**SUITE ANNEXE 8 :REPONSES du Porteur de projet**  
**PHOTOMONTAGES**

# ANNEXE 8

### Photo du dossier de WPD à la Chaume...

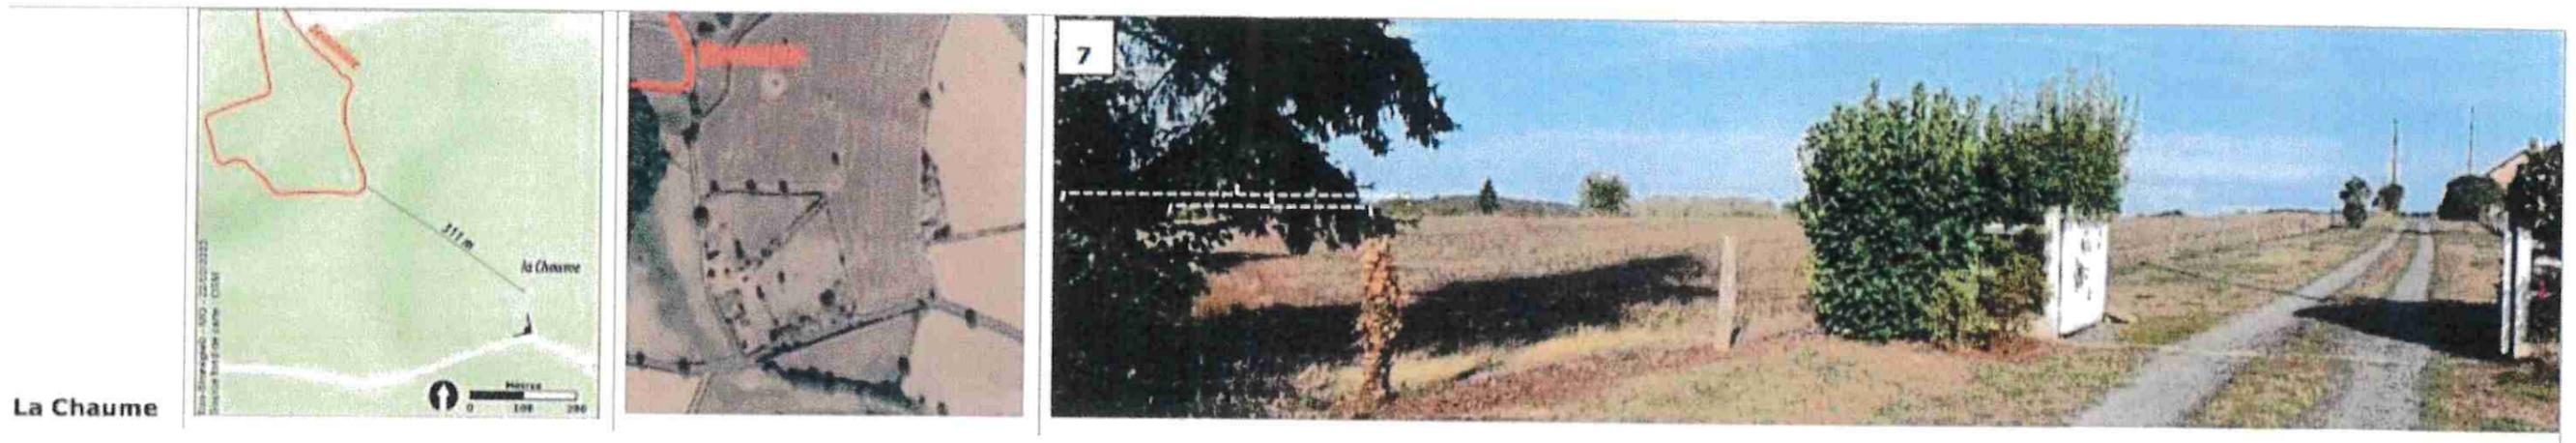
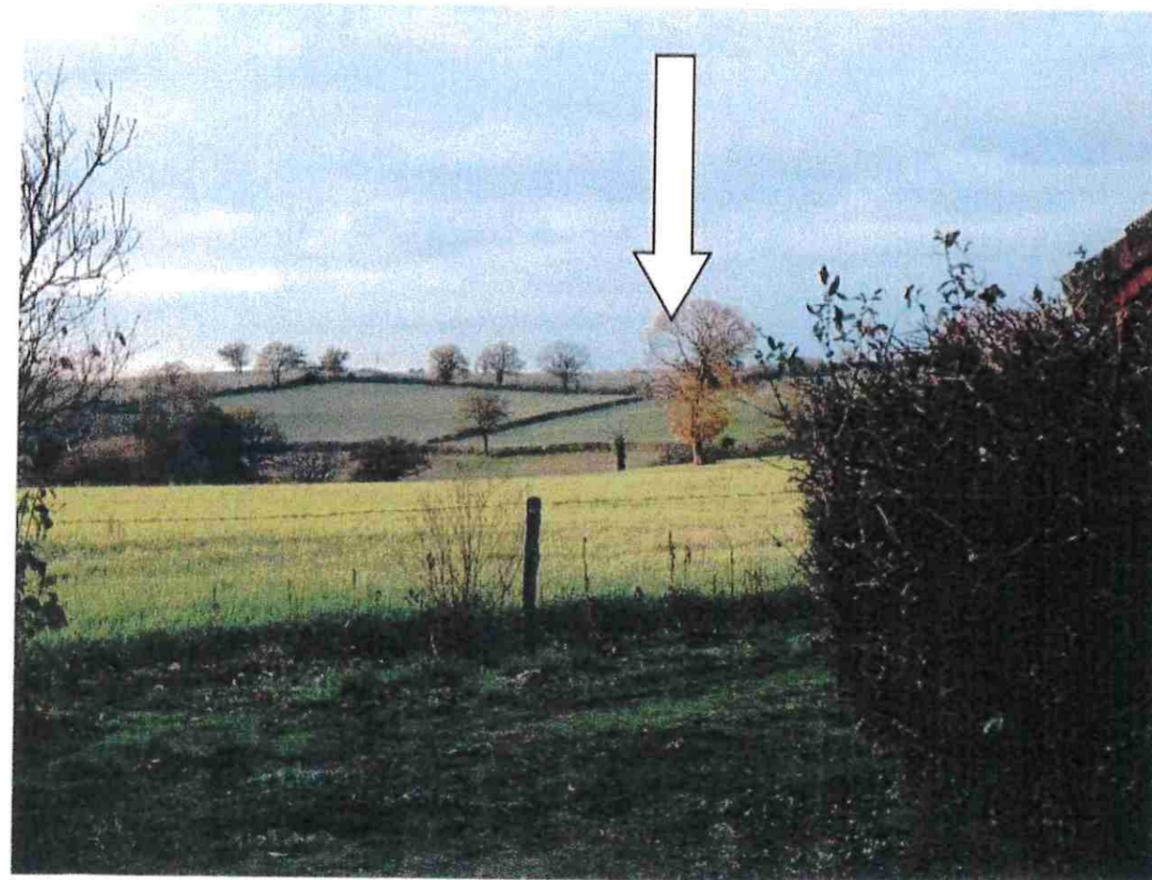
Sans même connaître le lieu, tout le monde peut se rendre compte que la prise de vue présentée par WPD est stratégique : il utilise une branche de résineux comme filtre !

Alors qu'en se déplaçant de quelques pas sur le côté, la vue n'aurait pas été masquée...

Réponse de Energie Cerilly Les Nodins : Il s'agit d'une prise de vue d'un espace privé auquel nous n'avons eu accès (le pignon de la maison situé en haut à droite sur notre photo correspond à la toiture de la photo à droite de la photo du requérant).  
Le propriétaire n'a pas souhaité que nous réinstallions la haie devant chez lui sur une de nos parcelles à l'étude qui aurait pu cacher le site et qui existait auparavant. (Cf carte ci-dessous)

**La réalité depuis Mazières**

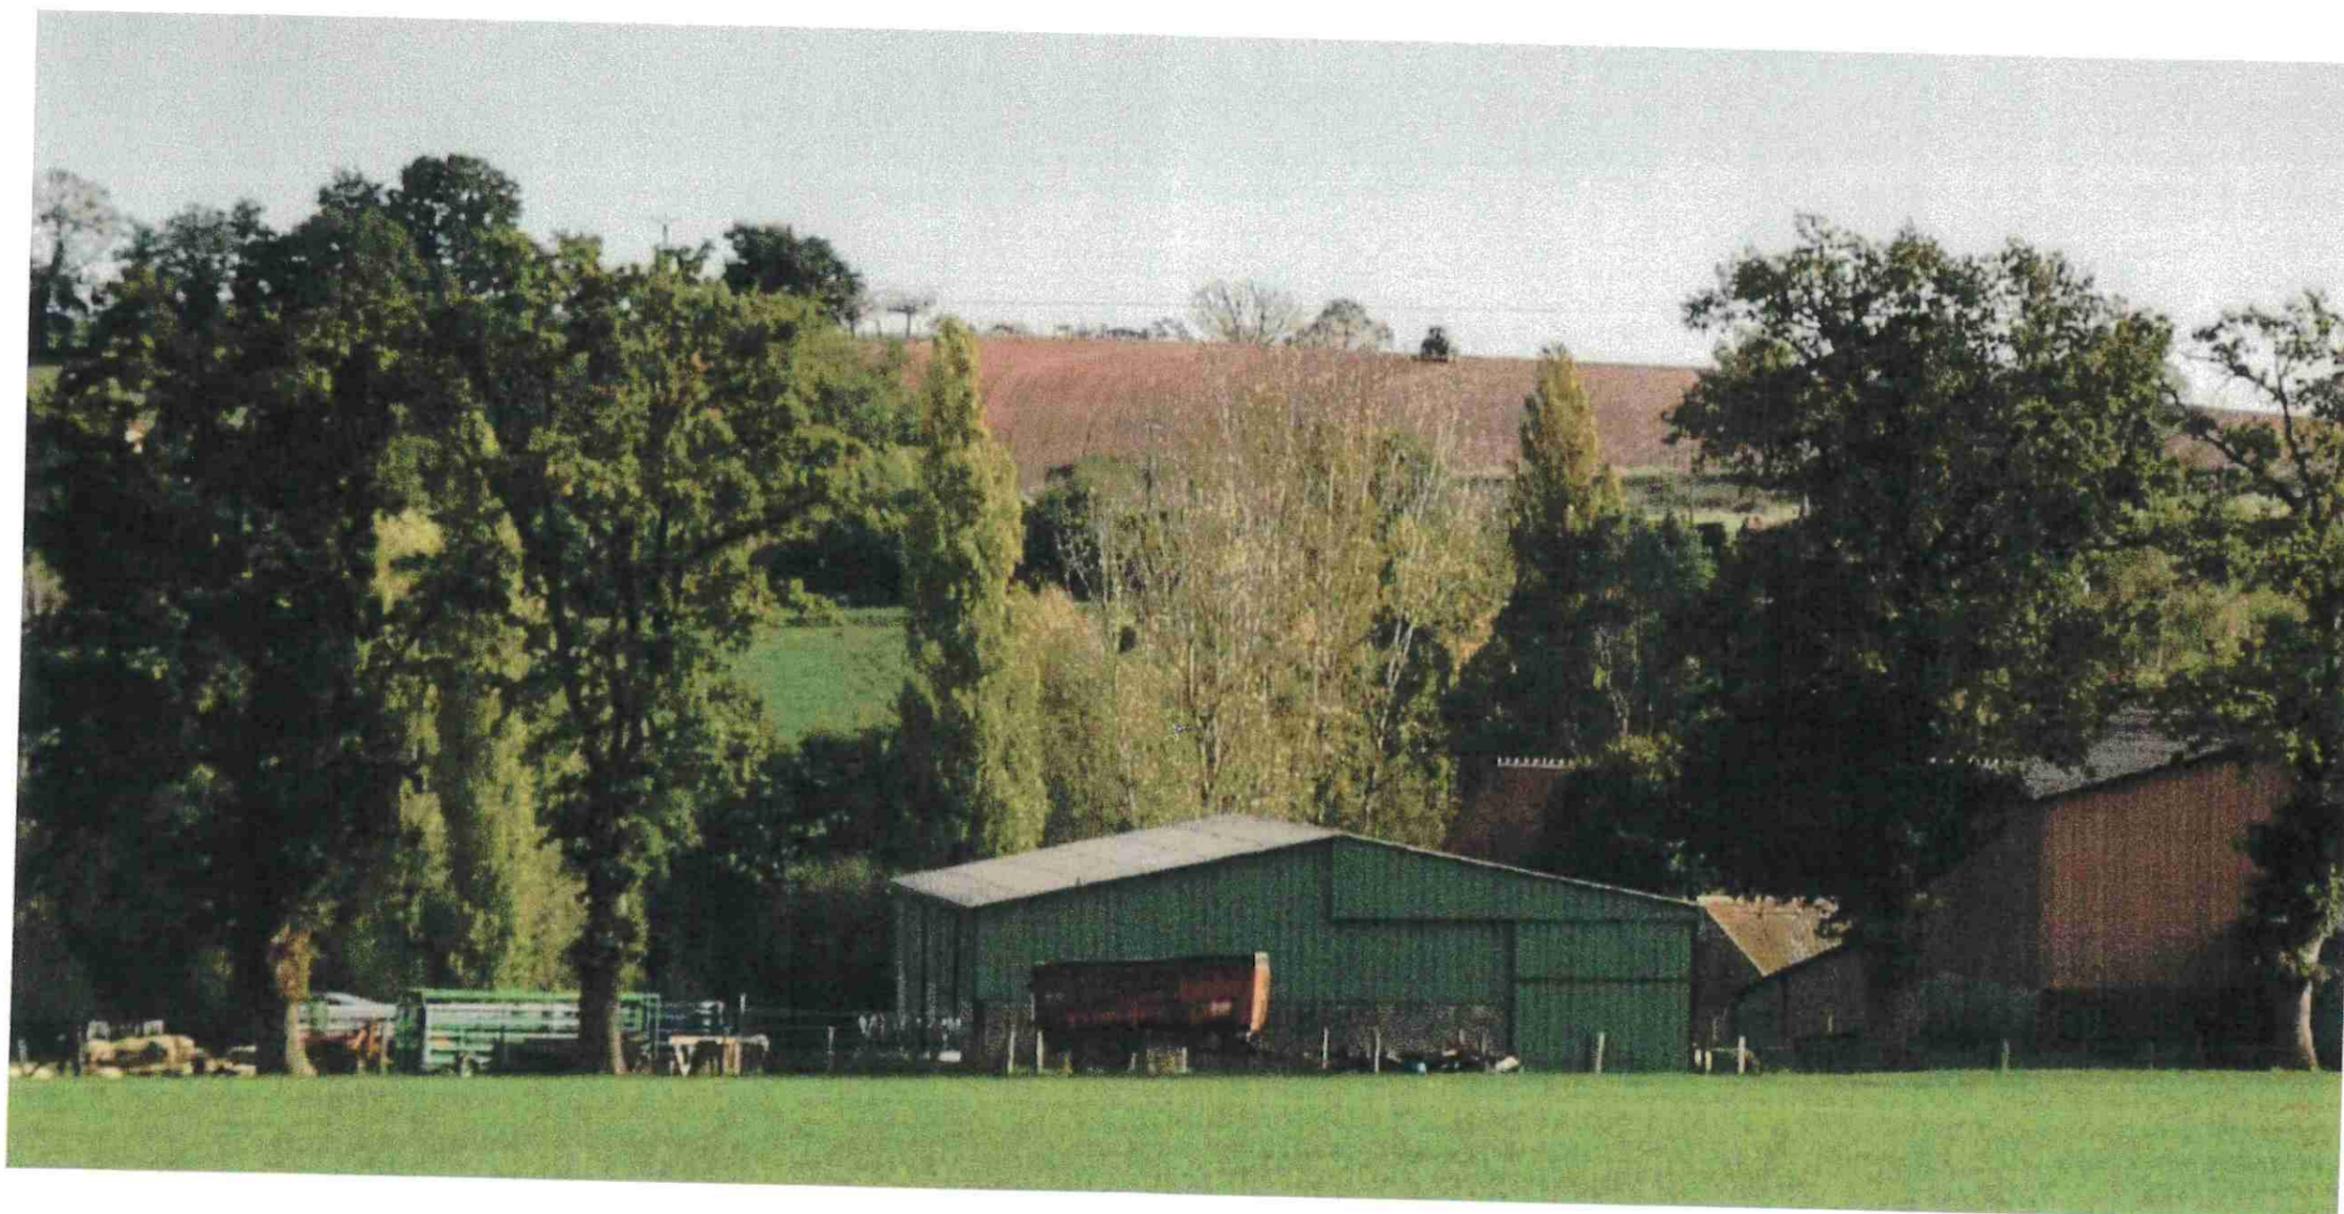
Le champ labouré est concerné.

Réponse de Energie Cerilly Les Nodins : La photographie présentée par l'association requérante a été prise depuis un espace privé (en l'occurrence un champ)

Photo du dossier de WPD à Moulère ...

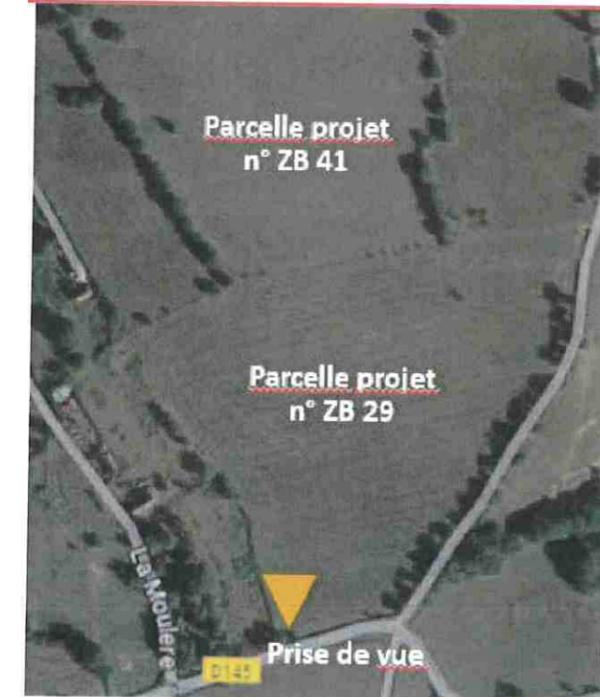
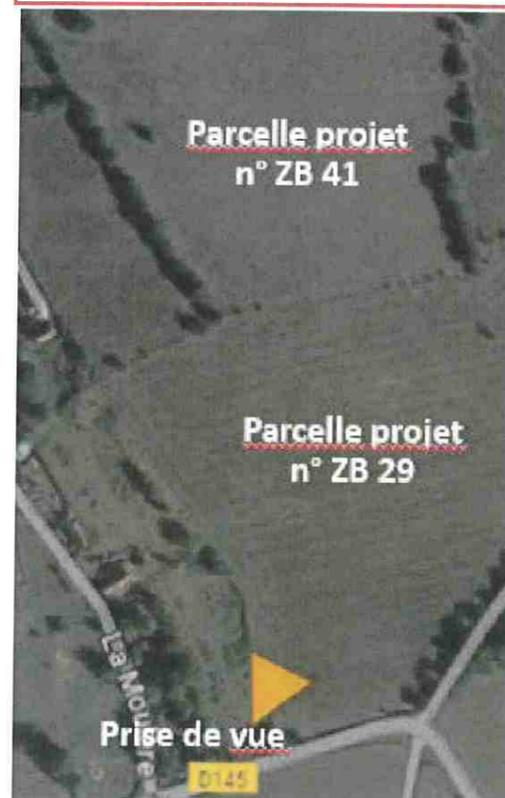
Alors qu'une photo prise depuis la voie publique aurait aussi pu être une de ce type :

Tout le champ visible est concerné par le projet

Limite de propriété d'une riveraine jouxtant le projet de centrale photovoltaïque (tout ce versant de la centrale lui sera visible)

Réponse de Energie Cerilly Les Nodins : La photo présentée par l'association a été prise depuis le portail d'entrée de la parcelle accueillant le projet. Il est par conséquent normal que le parc photovoltaïque soit visible depuis le portail d'entrée de la parcelle devant l'accueillir.

Réponse de Energie Cerilly Les Nodins : La photo présentée a été prise depuis un espace privé et non un espace public. Le photomontage du chemin du bon temps permet de voir un point de vue plus réaliste (Cf étude d'impact).

Réponse de Energie Cerilly Les Nodins : La photo présentée a été prise à côté du portail d'entrée d'une parcelle devant accueillir le projet. Par conséquent le parc photovoltaïque sera visible.
